**Auswirkungen des geplanten Ausbaus der  
BAB A 44 Kassel-Herleshausen, VKE 11 / AD Losse-  
tal – AS Helsa-Ost auf den Tiefbrunnen Kohlen-  
straße der Gemeinde Kaufungen**

**Hydrogeologische Bewertung**

Erstellt im Juli 2021  
im Auftrag der Gemeinde Kaufungen.

Abb. 3: Ausschnitt aus dem Blatt 14.1/3, Erläuterungsbericht Hessen Mobil: Sonderquerschnitt innerhalb WSG-Zone W II

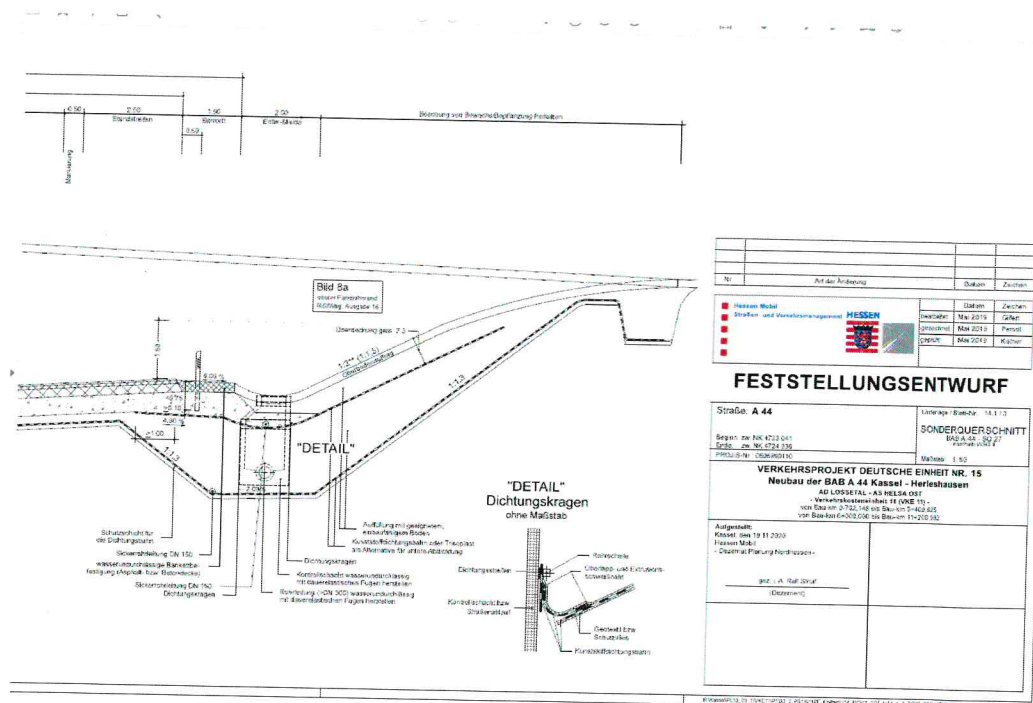
Die Ausgestaltung der Straßeneinschnitte ist im Blatt 14.1/3 für einen Sonderquerschnitt innerhalb der Wasserschutzgebietszone WSG II dargestellt. Die maximale Tiefe des Einschnitts wird hier mit ca. 8 m bis 10,5 m angegeben, die gesamte Breite des Einschnitts mit ca. 50 m (Abb. 3).

Die Bauplanung sieht für den Bereich der Schutzzone W II in den Antragsunterlagen einen Sonderquerschnitt vor (Abb. 3). Demnach ist geplant, eine Dichtfolie unter der gesamten Trasse zu verlegen und diese am Top der Einschnitte in einer Einmuldung zu fixieren, ohne eine Entwässerung vorzusehen.

Durch eindringendes Sickerwasser kann hier ein Rutschgefährdung für die Flankenbereiche entstehen und damit die Gesamtstabilität und Funktionstüchtigkeit der Abdichtung zerstört werden.

Die vorgesehenen Dichtungsmaßnahmen im Unterbau der Straße mit Folie sind wegen der erforderlichen Flächengröße als problematisch anzusehen, wegen fehlender Untersuchungen ist auch nicht geklärt, in welchen Bereichen eine Abdichtung nach RiStWAG überhaupt erforderlich ist. Geplant ist die Abdichtung nach Sonderquerschnitt bislang nur in der ausgewiesenen Schutzzone W II, die fachlich erforderliche Ausdehnung der Schutzzone wurde aber nicht erkundet. Es ist auch nicht geklärt, ob im Bereich der Störungszone sowie im Bereich des Dautenbachs nicht auch eine Abdichtung nach RiStWAG für eine Schutzzone W II erforderlich ist und dort auch eine engere Schutzzone ausgewiesen werden muss.

Abb. 4: Ausschnitt aus der Geologischen Karte 1 : 25.000 Blatt Oberkaufungen. Aus: agc aqua geo consult GmbH (2017): Wasserrechtsantrag der Gemeinde Kaufungen.

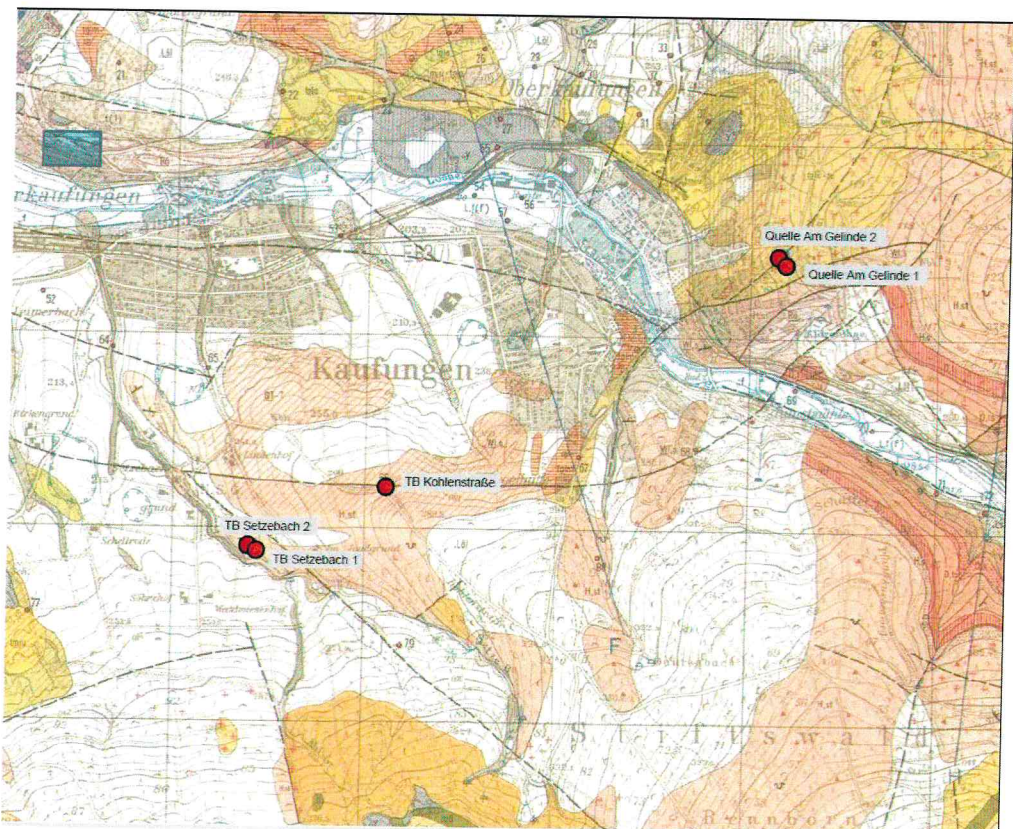
In diesem Zusammenhang ist nochmals darauf hinzuweisen, dass der geplante Trassenverlauf im Bereich nachgewiesener und vermuteter Störungszone verläuft. Die Störungszone ist anders als in der Geologischen Karte dargestellt, nicht als eng begrenztes lineares Element anzusehen.

In der Regel handelt es sich dabei um Störungszone mit seitlicher Ausdehnung von mehreren Metern bis weit über 100 m, an denen oft erhöhte Wasserwegsamkeit auftritt.

**Abb. 5: Bereich südöstlich von Ziegelhütte/Oberkaufungen im Digitalen Geländemodell**

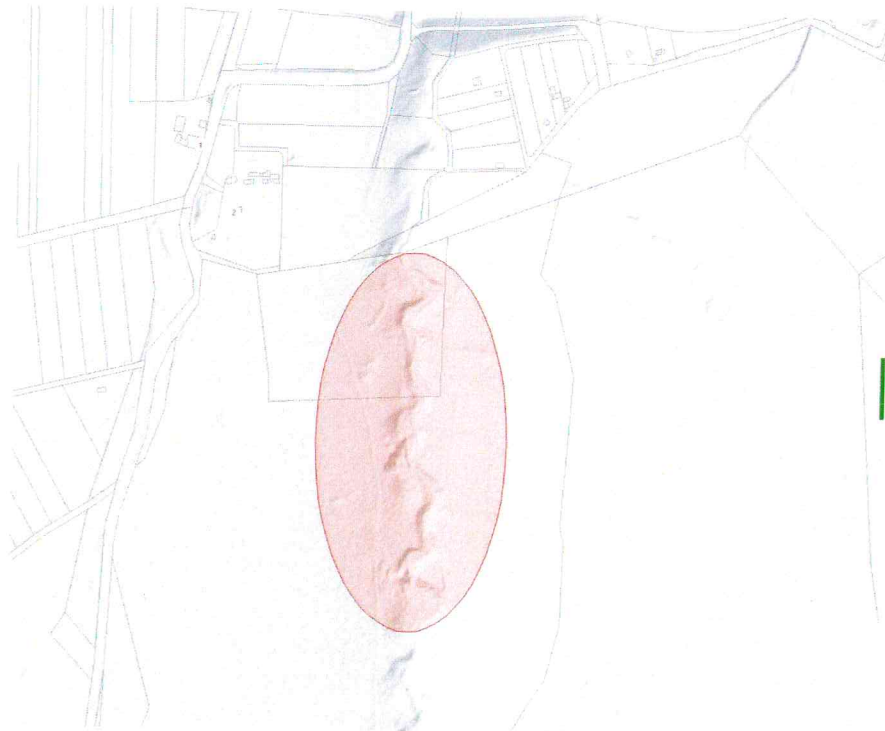
**Im Osten des geplanten Bauabschnitts soll die Trasse den Dautenbach queren. Nach den Angaben in der Geologischen Karte ist davon auszugehen, dass der Verlauf des Dautenbachs tektonisch angelegt ist, was auch im Digitalen Geländemodell gut zu erkennen ist (Abb. 5).**

Hier besteht die Gefahr, dass Schadstoffe unkontrolliert in Klüfte und Störungszonen eindringen können und so zu einer Gefährdung der Trinkwasserversorgung führen können.

Nach der DVGW W 101 ist zu prüfen, ob hier ggf. eine weitere Zone W II auszuweisen und entsprechend zu schützen ist. Entsprechende Untersuchungen sind in den Antragsunterlagen jedoch nicht erwähnt und wurden wohl auch nicht durchgeführt.

Abb. 6: Ausbauplan Brunnen Kohlenstraße 1977 [3]

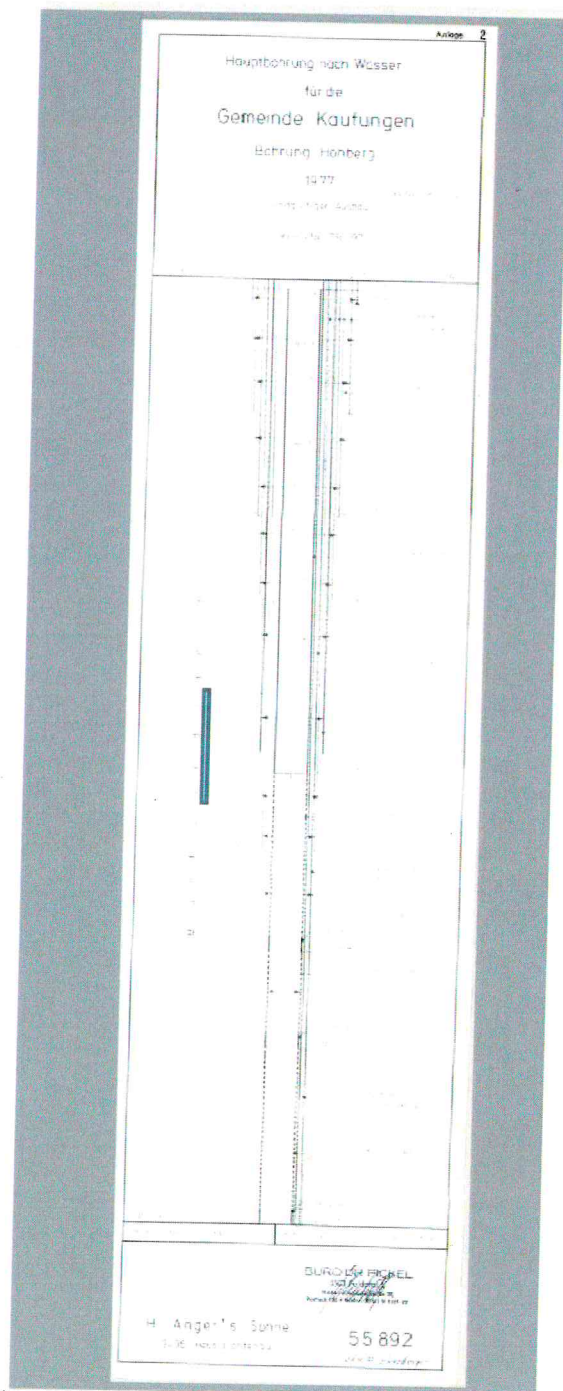
Der Brunnen wurde 1977 so ausgebaut, dass ein Sperrrohr bis 118 m uGOK eingebaut wurde, das den Zutritt von oberflächennahen Schichtwässern – die offensichtlich vorliegen und dem genutzten Grundwasserleiter (Aquifer) zuzurechnen sind - unterbinden soll. Unter dem Sperrrohr folgen Rilsan-Aufsatz- und Filterrohre sowie in den letzten 4 Metern ein Sumpfrohr. Der Ausbau wurde in [3] beschrieben (Abb. 6), eine Überprüfung wurde offensichtlich im Rahmen der Bauplanung für die Straße nicht vorgenommen.

Der TB Kohlenstraße ist aufgrund seines Alters sanierungsbedürftig, auch wenn er derzeit noch einen ausreichenden Standard für eine geordnete Wasserversorgung erfüllt. Gleichwohl ist von einer hohen Vulnerabilität aufgrund des Alters der Brunnenanlage auszugehen.

**Eine Überprüfung ist dann erforderlich, wenn die Straßenplanung weiterverfolgt wird, da durch den Straßenbau und mögliche Erschütterungen (ggf. auch Sprengungen) eine zusätzliche Belastung des Brunnenausbaus erfolgen kann.**

Abb. 7: Übersichtslageplan der Einzugsgebiete

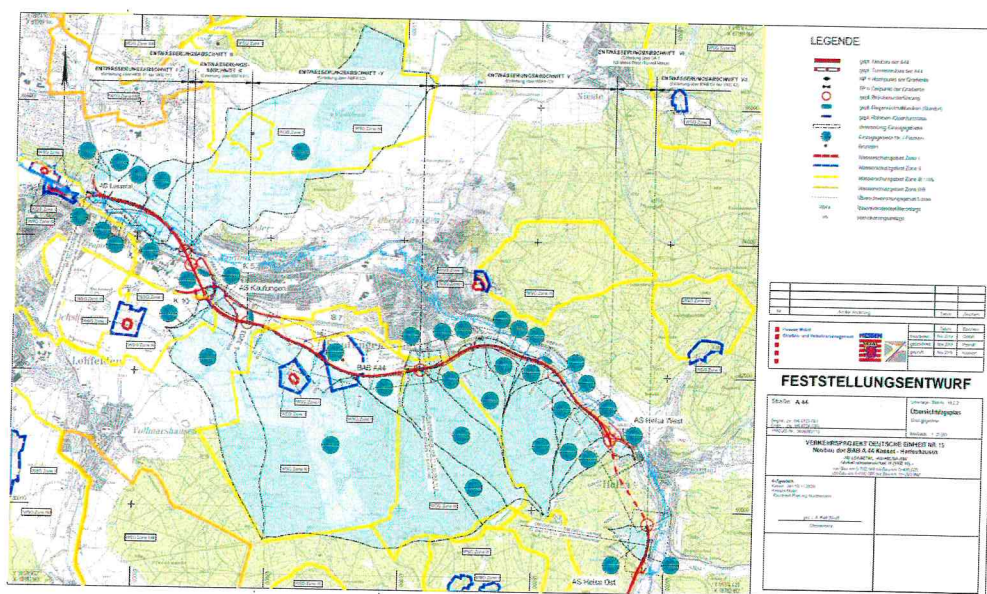
Im Erläuterungsbericht [8] sind im Blatt Nr. 18.2.2 (Abb. 7) die Wasserschutzgebiete der betroffenen Wassergewinnungsanlagen dargestellt und die vermuteten Einzugsgebiete (für die Straßenentwässerung) eingezeichnet.

Beim Tiefbrunnen Kohlenstraße ist die Schutzzone W II unmittelbar betroffen, die geplante Autobahntrasse soll hier die ausgewiesene Schutzzone zentral auf eine Länge von ca. 650 m durchschneiden. Die Breite der Autobahntrasse liegt bei ca. 50 m, was zu einer Fläche von etwa 3,25 ha in der Zone II führt, die direkt abgegraben und verändert werden soll. Zusätzlich sind weitere Flächen innerhalb der ausgewiesenen Schutzzone W II für die Baustelleneinrichtung

Eine genaue Flächenbilanz ist in den Antragsunterlagen [8] nicht enthalten, überschlägig kann davon ausgegangen werden, dass bis zu einem Drittel der gesamten Schutzzone W II des Tiefbrunnens Kohlenstraße dauerhaft Veränderungen erfahren wird.
